Změnový list č. 2

Předmět díla:	II/231 - Rekonstrukce ul. 28. října, Bílá Hora - III. část
Objekt:	SO 000 VRN - Předběžné a všeobecné položky ZH, SO 001 - Příprava území, SO 101.1.ZH Silnice II/231, SO101.1.ZV Silnice II/231, SO 101.2.ZH - Odvodnění, SO 101.2.ZV - Odvodnění, SO 101.3.ZH Propustek P1 v km 1,809 82, SO 101.4.ZH Propustek P2 v km 2,530 53, SO 101.3.ZV Propustek P2 v km 2,700 00, Propustek P4, SO 101.5.ZH Výměna aktivní zóny, SO 101.4.ZV Výměna aktivní zóny, SO 151.ZH Dopravní značení II/231 (od km 1,710 do km 2,660), SO 151.ZV Dopravní značení II/231 (od km 2,660 do km 2,770), SO 153 - Dopravní opatření, SO 301.1.ZH Odvodňovací zařízení a přípojky, SO 431.N Pokládka trubek pro optické kabely
Objednatel:	Správa a údržba silnic Plzeňského kraje p.o., Koterovská 162, 326 00 Plzeň, IČO: 72053119
Zhotovitel:	DEKAKOM plus s.r.o., Pražská 1178/II, 337 01 Rokycany, IČO: 26373611
TDS:	IDS control s.r.o., Na Úhoru 413/1, 318 00 Plzeň, IČO: 06614761

Rekapitulace změn stavby: II/231 - Rekonstrukce ul. 28. října, Bílá Hora - III. část - Změnový list č. 2 (Dodatek č. 2) vč. Změnového listu č. 1 (Dodatek č. 1)

Náčrt 1

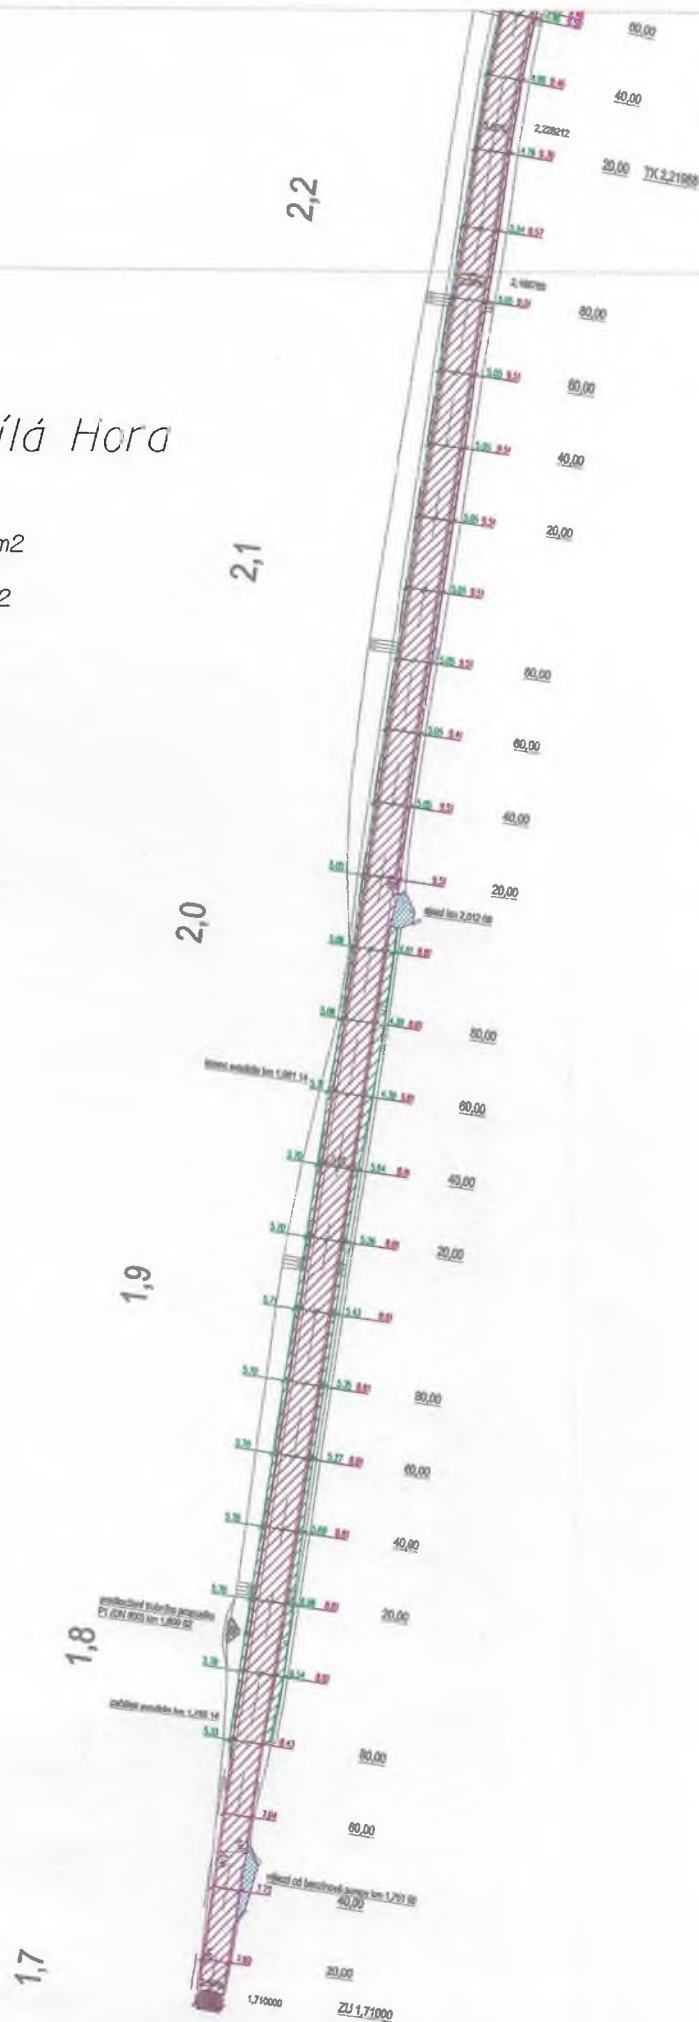
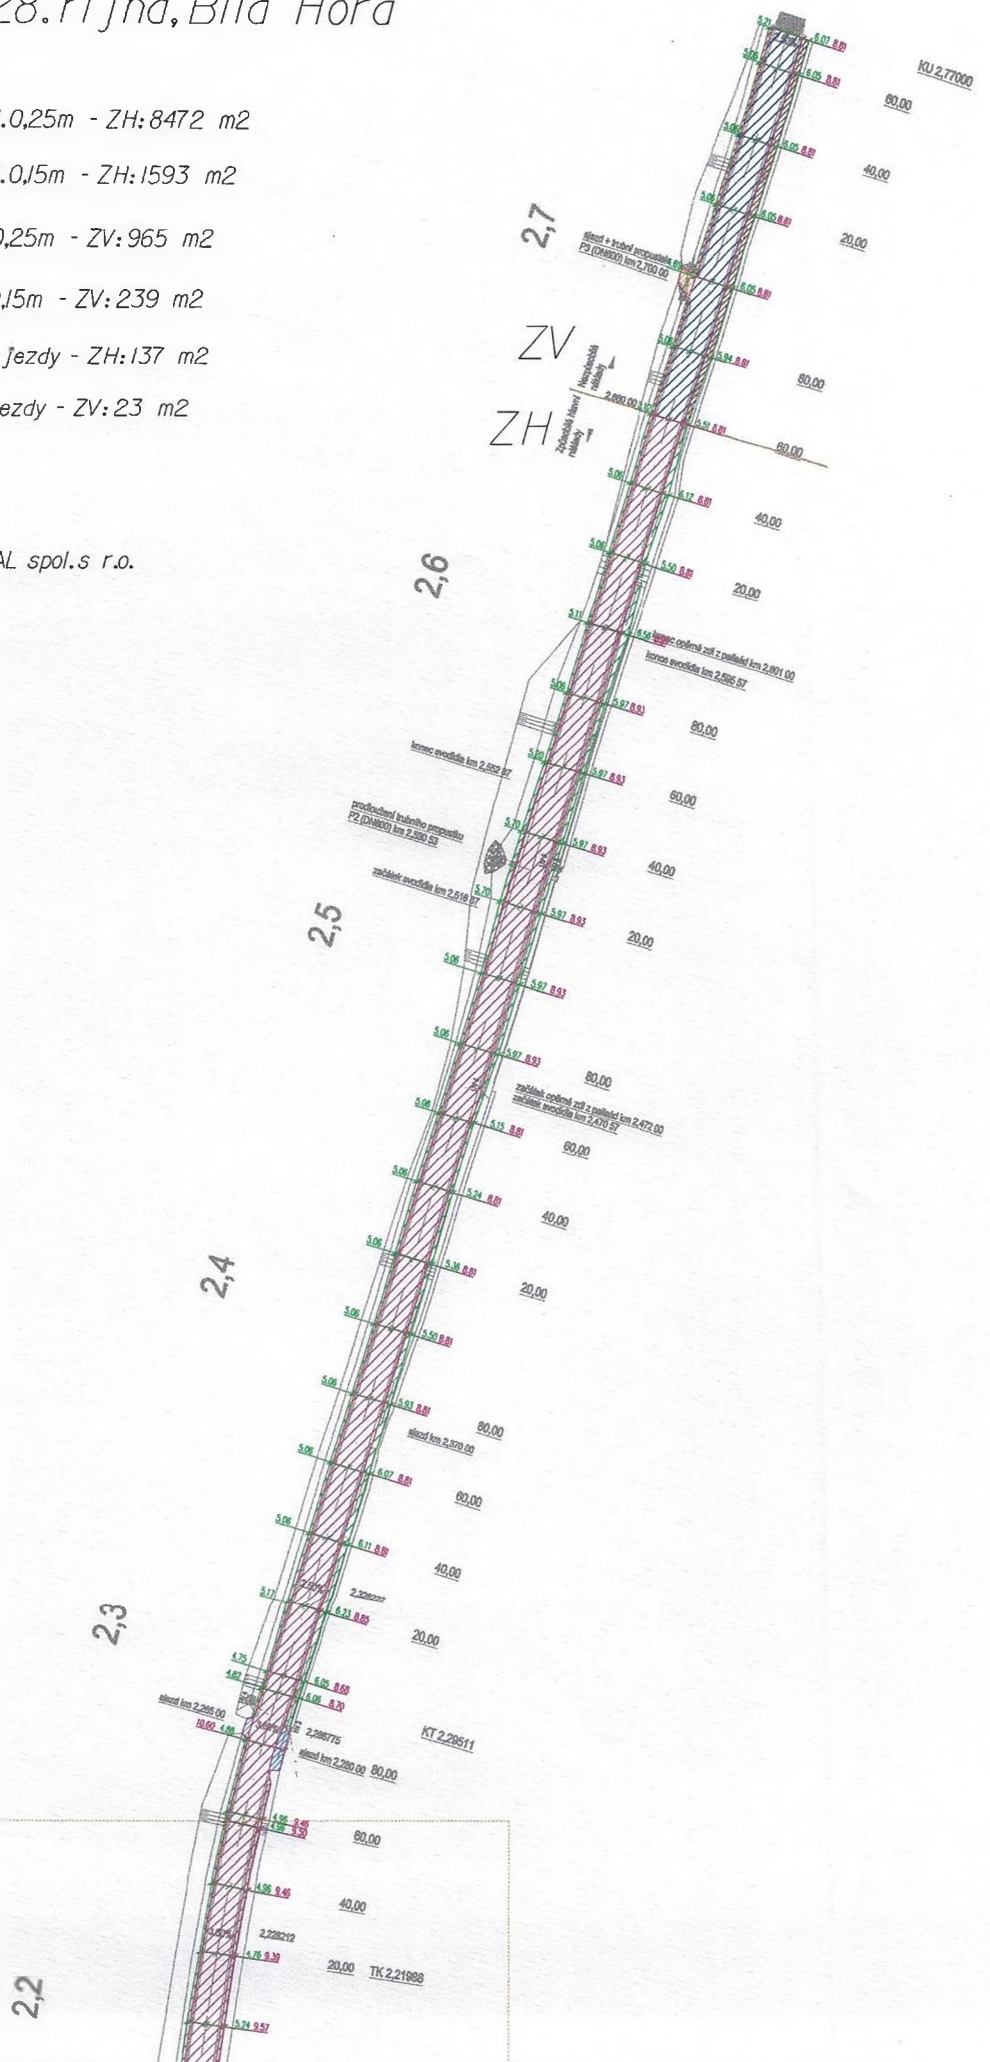
Plocha štěrkodrtě dle PD

Plocha MZK dle PD

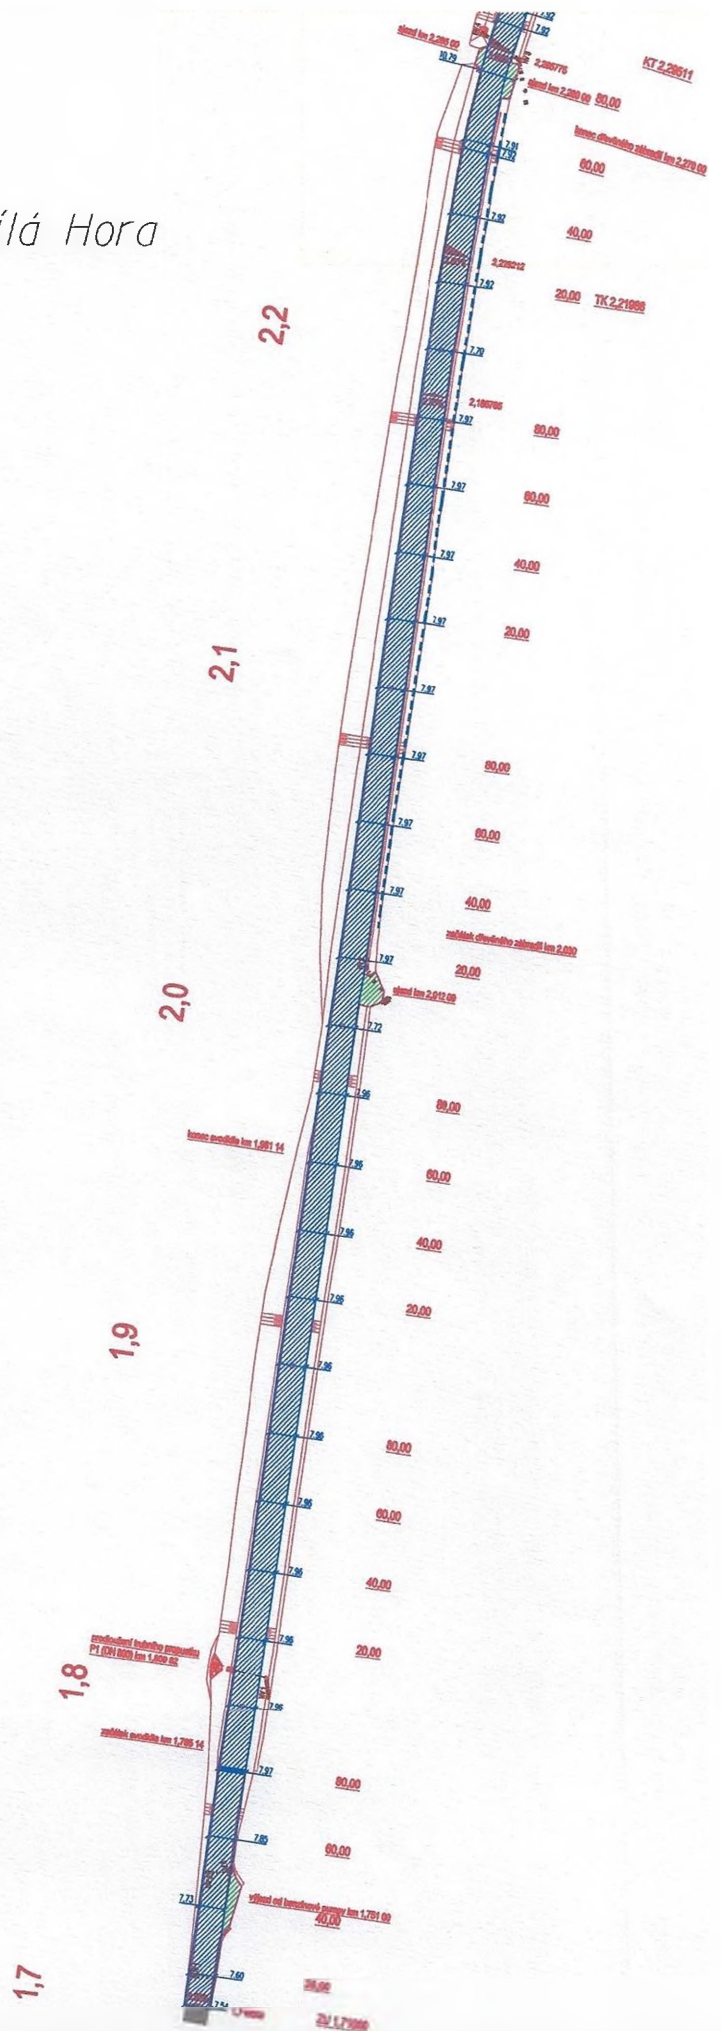
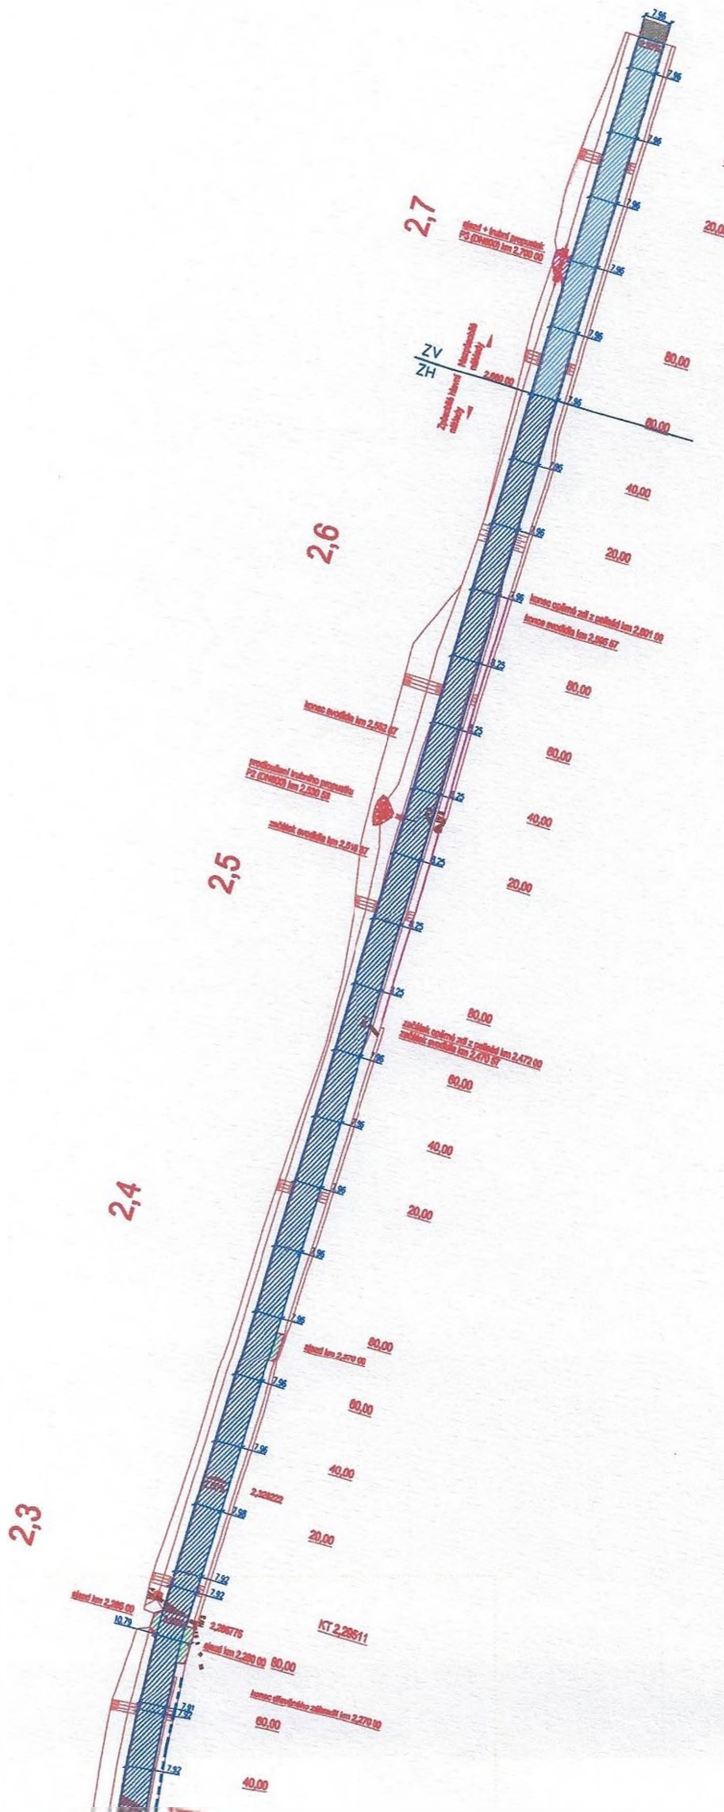
-  Plocha MZK - ZH: 7561 m²
-  Plocha MZK - ZV: 870 m²
-  Plocha MZK - ZH - v jezdy: 164 m²
-  Plocha MZK - ZV - v jezdy: 28 m²

Plocha vrstvy ACP dle PD

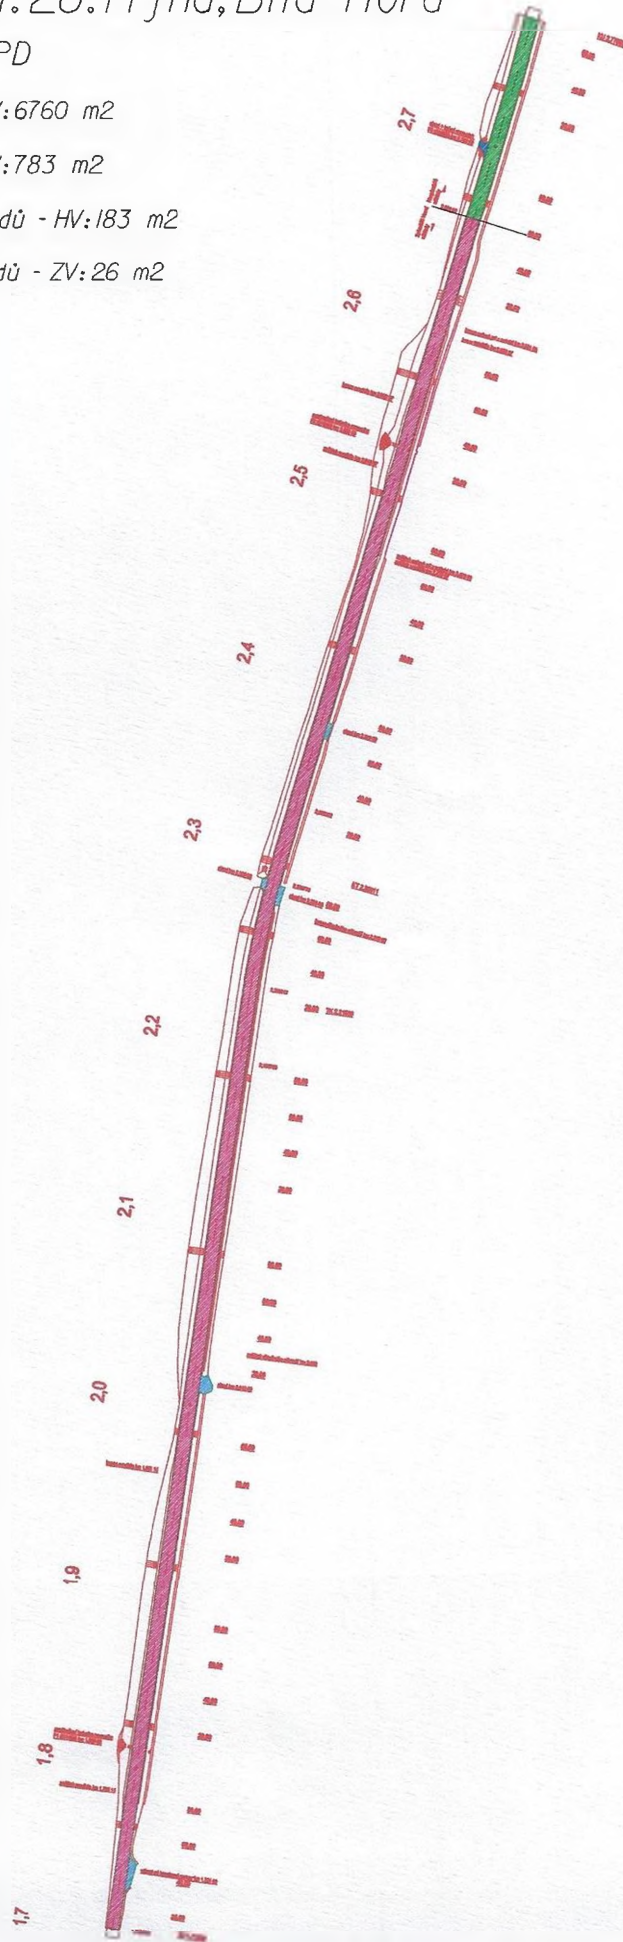
-  Plocha ACP - HV: 6985 m²
-  Plocha ACP - ZV: 813 m²
-  Plocha ACP v jezdů - HV: 182 m²
-  Plocha ACP v jezdů - ZV: 27 m²

Plocha vrstvy ACL dle PD

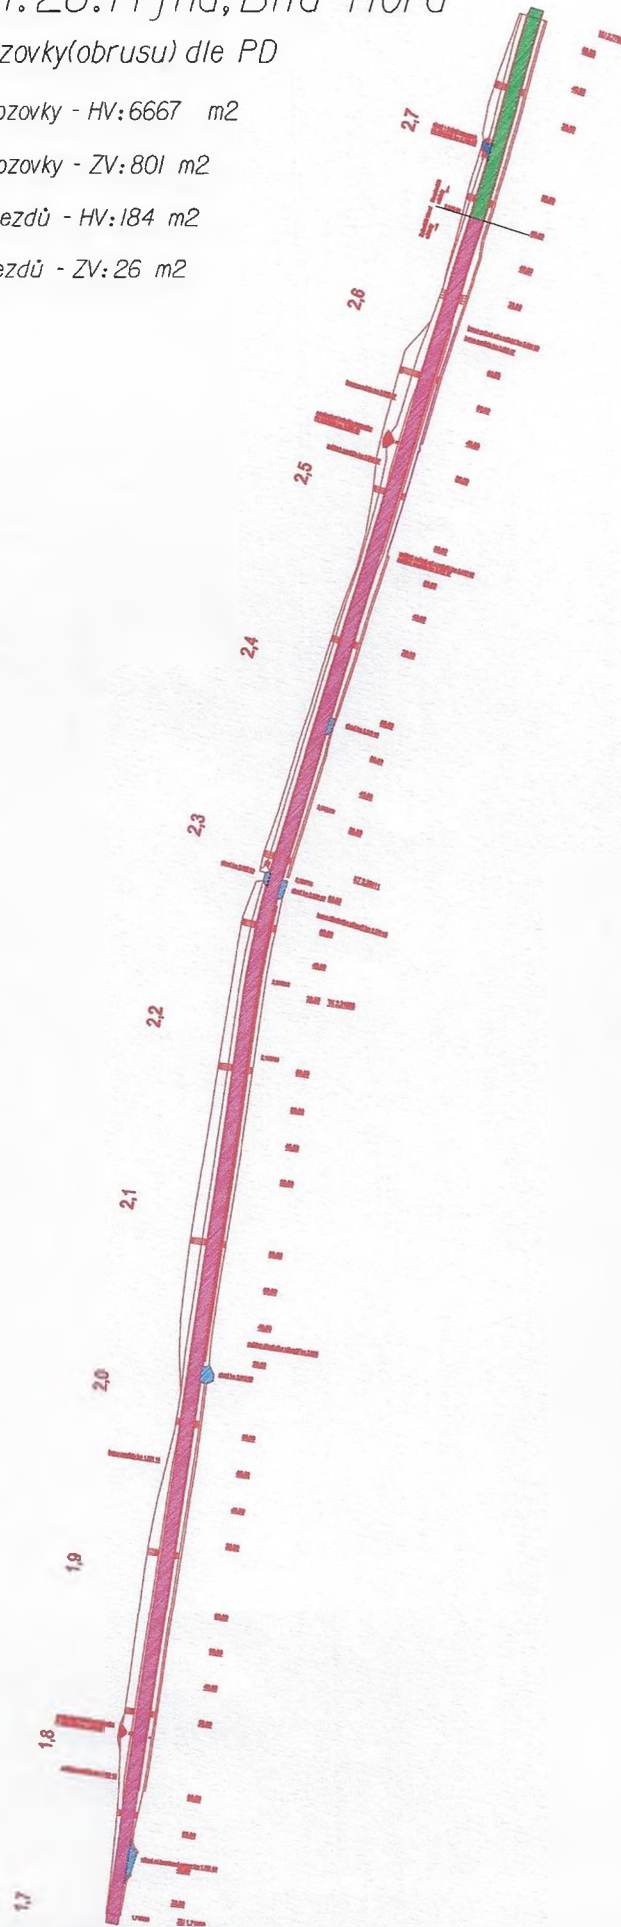
-  Plocha ACL - HV: 6760 m²
-  Plocha ACL - ZV: 783 m²
-  Plocha ACL vjezdů - HV: 183 m²
-  Plocha ACL vjezdů - ZV: 26 m²
